改善箇所説明図

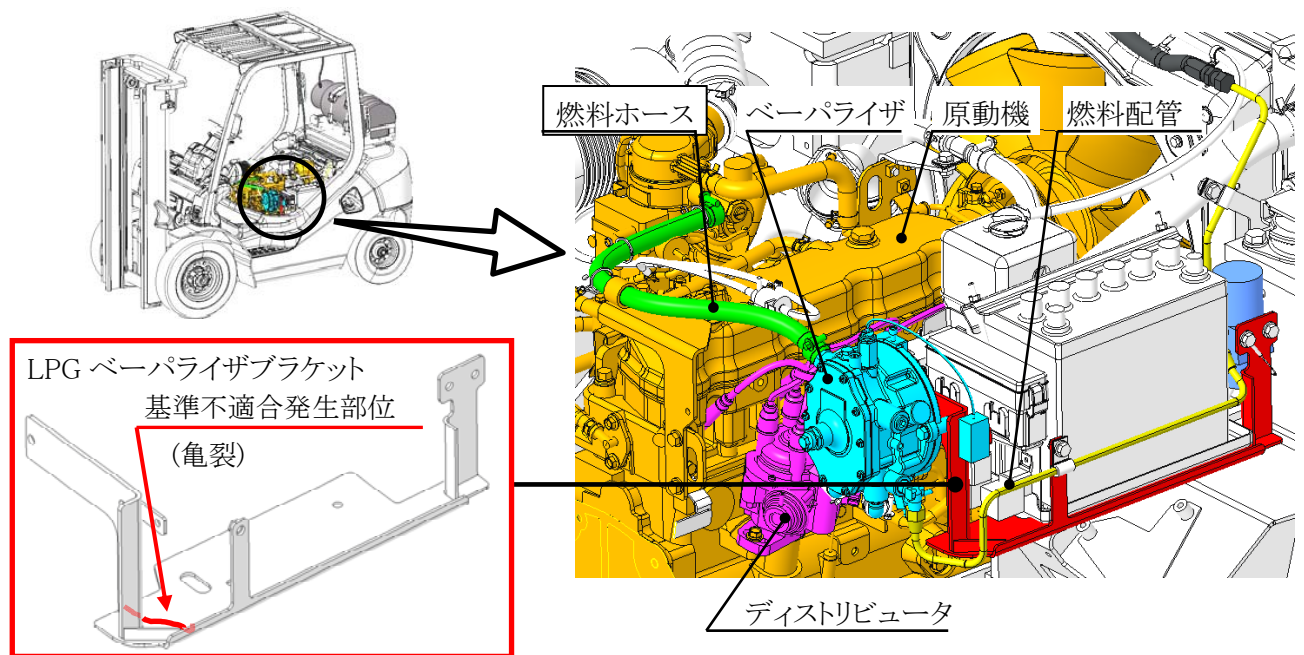
対策品	不具合部品
	 振れ止め ブラケット	
ベーパーライザ 板厚	4.5mm	3.2mm
ブラケット 亀裂部材の仕様	 板厚変更	 亀裂部材
振れ止め	有	無し

エンジン式フォークリフトのLPG仕様車において、LPGベーパーライザの取付ブラケットの強度が不足しているため、ローアイドル時に油圧負荷を掛けるような操作を繰り返し行くと、原動機の振動により、当該ブラケットに亀裂が生じるものがある。そのため、そのまま使用を続けると、当該ブラケットが折損し、LPGベーパーライザが固定できなくなり、燃料配管に負荷が掛かり、最悪の場合、燃料配管が折損し、LPGが漏れ、発火するおそれがある。

全車両、当該ブラケットを対策品に交換し、燃料ホースを新品に交換する。また、振れ止めを追加する。

識別：振れ止めの有無にて識別する。
